大洗研究所（南地区）
高速実験炉原子炉施設（「常陽」）

耐震重要施設の基礎地盤及び
周辺斜面の安定性評価について
（コメント回答）

令和4年5月30日
国立研究開発法人日本原子力研究開発機構

【湿潤密度】

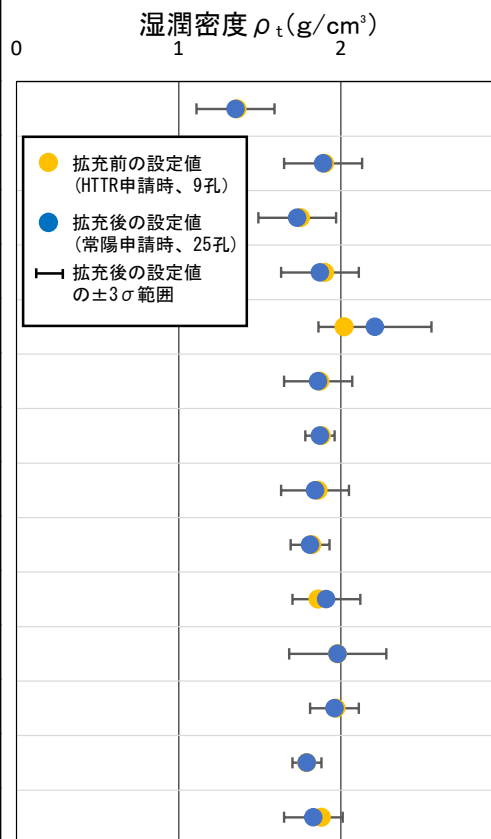
解析用地盤物性値について、HTTRとの相違点を整理し、使用した物性値が「常陽」とHTTRで本質的に変わらないことを定量的に示すこと。

- ・地層毎にデータ拡充前後の値を比較すると、拡充前 (HTTR申請時) の値は拡充後 (常陽申請時) の値付近 (分布の中央付近) に位置することから、データ拡充の前後で解析用地盤物性値の大きな違いは確認されない。
- ・統計的に母集団の相違について評価 (t検定) したところ、データの拡充前後で母集団の有意差が確認された地層 ($P < 0.05$) については拡充前 (HTTR申請時) の試験個数が極端に少ない、または試験個数が多いものが該当した。

図 水位変動図

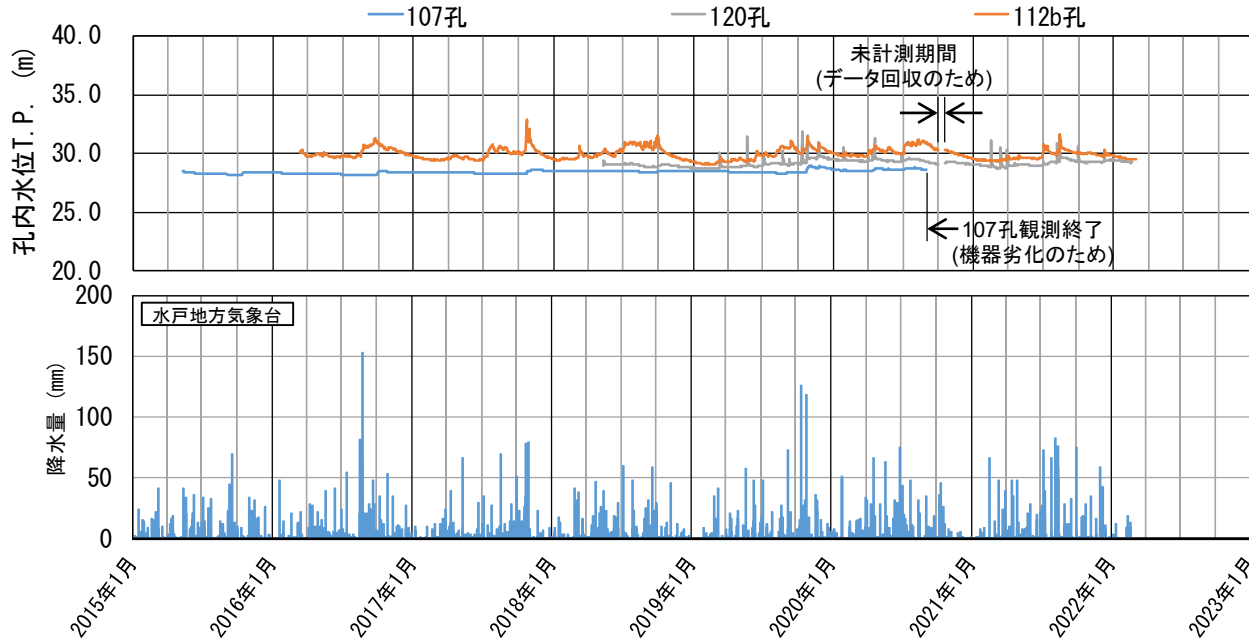
地下水位より上部に分布する宙水について、解析上の位置づけを明確にすること。

- ・宙水については、3箇所（107孔、120孔、112b孔）で水位を観測している。
- ・各観測孔の水位は、降水による短期的な変動が認められるが、平均的にはT.P.+28.4～30.0 m程度となっており、地山（Mu-C層）上部に厚さ0.2～2.0 m程度で薄く分布している。

【解析用地下水位】

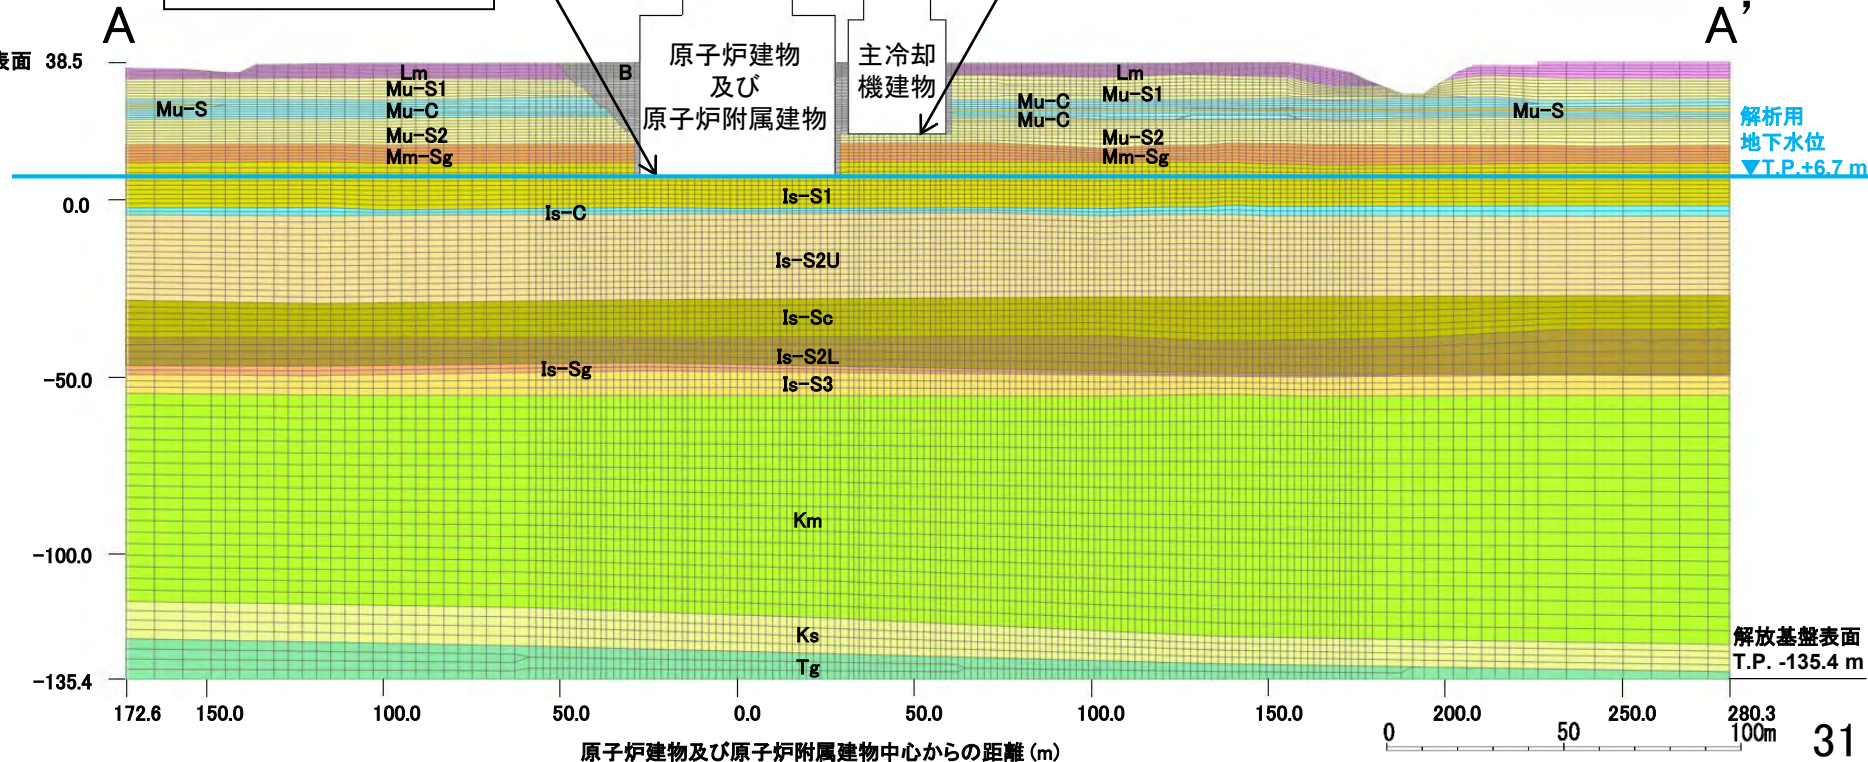
地下水位は東西方向に高低差がある。解析用地下水位(T.P.+6.7m)の設定については、後段規制への影響も含め、その妥当性について説明すること。

- ・基礎地盤の安定性評価は「原子炉建物及び原子炉附属建物」、「主冷却機建物」の近傍 (B-2-1孔) の観測記録を踏まえ、解析用地下水位を T.P.+6.7 m (原子炉建物及び原子炉附属建物の基礎底面位置) に設定した解析を基本とし、基礎地盤がすべりに対して安定性を有していることを確認する。
- ・ただし、地下水位の変動を考慮し、地下水位を地表面 (T.P.+38.5 m) に設定した場合の評価をすべり安全率が最小となるすべり線に対して行い、原子炉施設周辺の地下水位分布及び宙水による影響を包含したすべり安全率を確認する。
